Mission régionale d'autorité environnementale
Grand Est

**Avis sur le projet de construction et d'exploitation
d'un parc éolien
sur la commune de Chaumont-Porcien (08),
porté par la société Les Quatre Peupliers**

n°MRAe 2022APGE79

Nom du pétitionnaire	Les Quatre Peupliers
Commune	Chaumont-Porcien
Département	Ardennes (08)
Objet de la demande	Demande d'autorisation d'implantation d'un parc éolien composé de 6 éoliennes et de 3 postes de livraison électrique
Date de saisine de l'Autorité Environnementale	12/05/22

Figure 1: Plan d'implantation des éoliennes-source-Etude d'impact

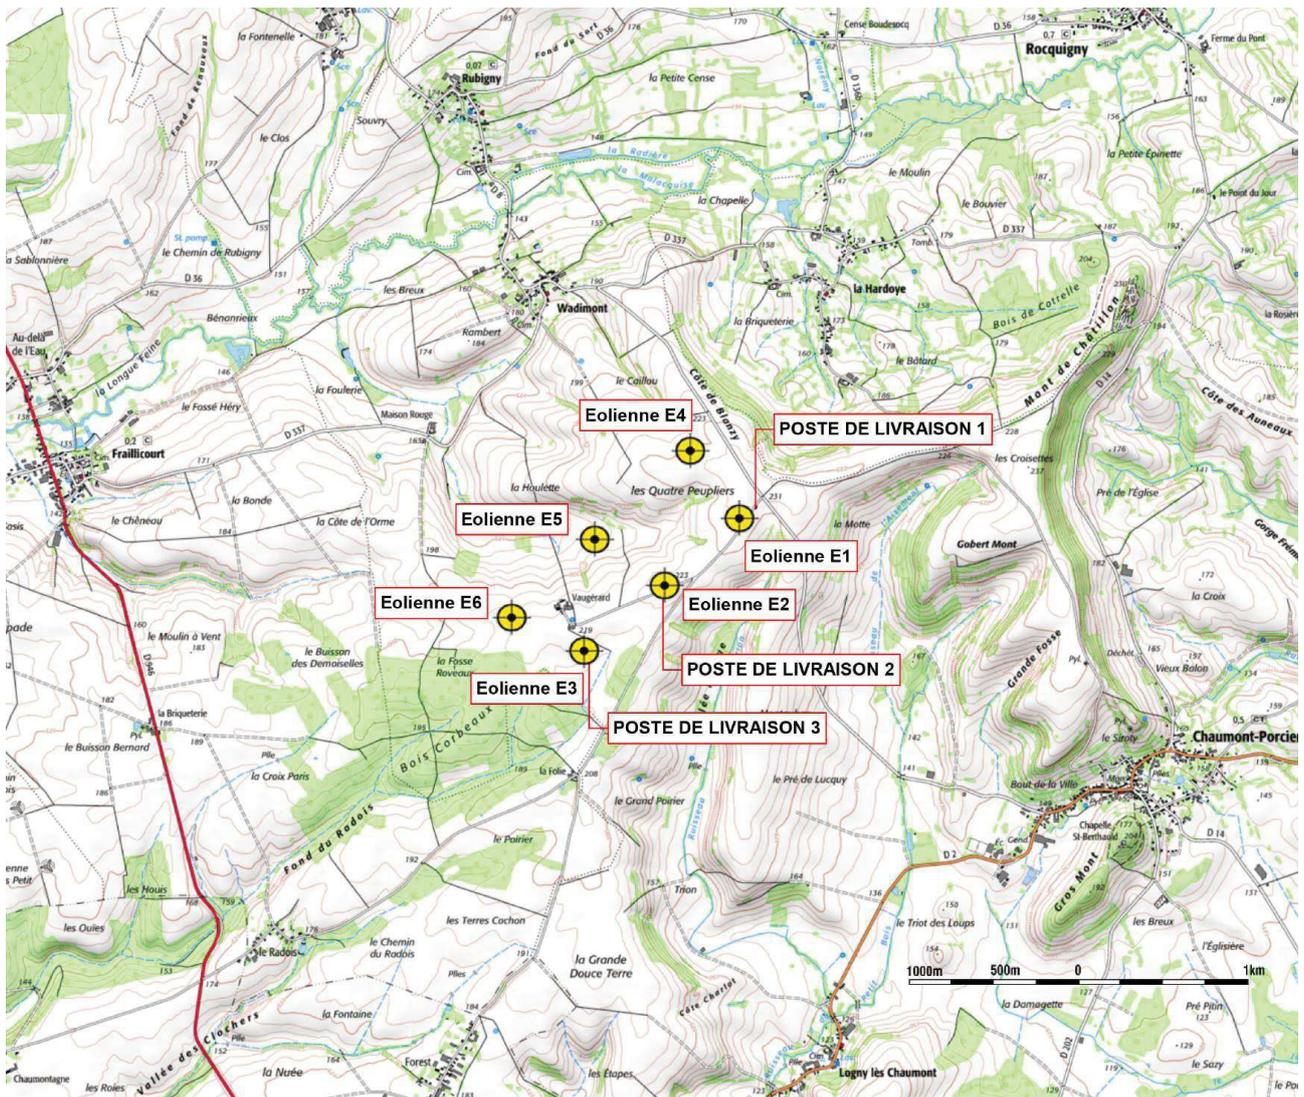
Les éoliennes du projet se situent à au moins 730 m des plus proches habitations, ce qui est conforme à l'arrêté du 26 août 2011⁵ qui prévoit une distance minimale de 500 m entre les éoliennes et les habitations existantes ou futures les plus proches. Les éoliennes sont distantes des habitations comme indiqué ci-dessous :

- première habitation à 730 m de E3, à 990 m de E6 et à 1200 m de E2.

- première habitation à 930 m de E4 et à 980 m de E1.

- première habitation à 1130 m de E5, et à 1150 m de E4.

Le Schéma Régional Éolien¹⁰ (SRE) préconise un éloignement de plus de 200 mètres des lisières boisées, distance que les éoliennes E1, E3 et E5 ne respectent pas. L'Ae constate que l'exploitant justifie le choix d'implantation des éoliennes à proximité des boisements et autre élément boisé, à une distance inférieure aux 200 m préconisés par le SRE, et propose en mesure de réduction un bridage en faveur des chiroptères. L'Ae a fait des remarques à ce sujet qui sont présentées au paragraphe 3.2. ci-après.

- **déplacer les éoliennes E1, E3 et E5 pour les placer à plus de 200 m en bout de pale des boisements ou haies et le cas échéant, les supprimer ;**
- **respecter une inter-distance supérieure à 300 m et revoir la localisation du parc si cette distance ne peut pas être respectée ;**
- **porter la garde au sol des éoliennes à 30 mètres minimum ;**
- **préciser la condition d'absence de précipitation pour l'arrêt des éoliennes aux conditions favorables à l'activité des chiroptères.**

Figure 2: Positionnement du projet vis à vis des zones N2000

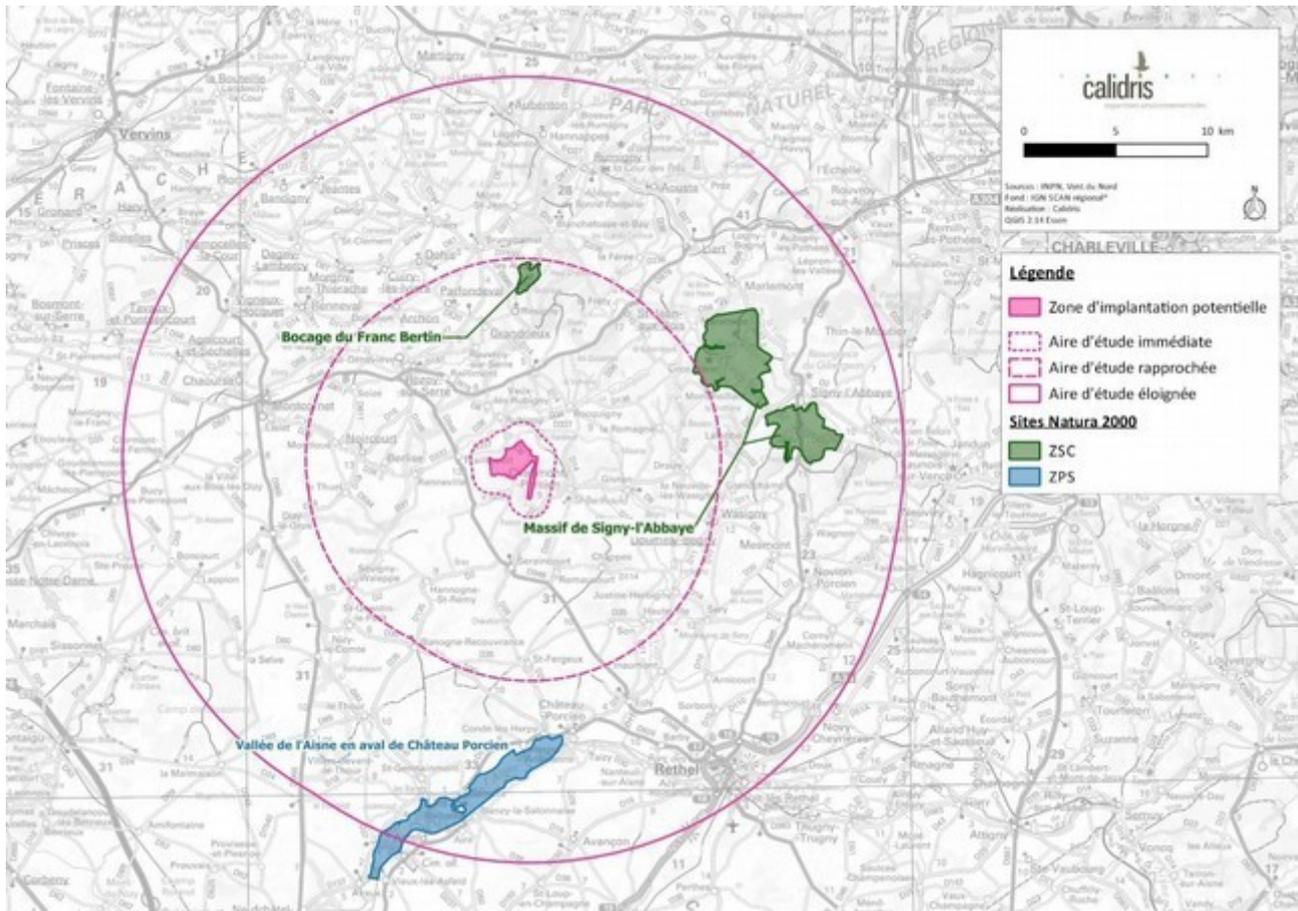
Le dossier comporte une étude d'incidences Natura 2000 qui conclut que le projet n'aura pas d'incidences significatives sur les espèces à l'origine de la désignation des sites Natura 2000 situés dans les aires d'étude rapprochée et éloignée à la suite de la mise en place des mesures d'évitement et de réduction d'incidence.
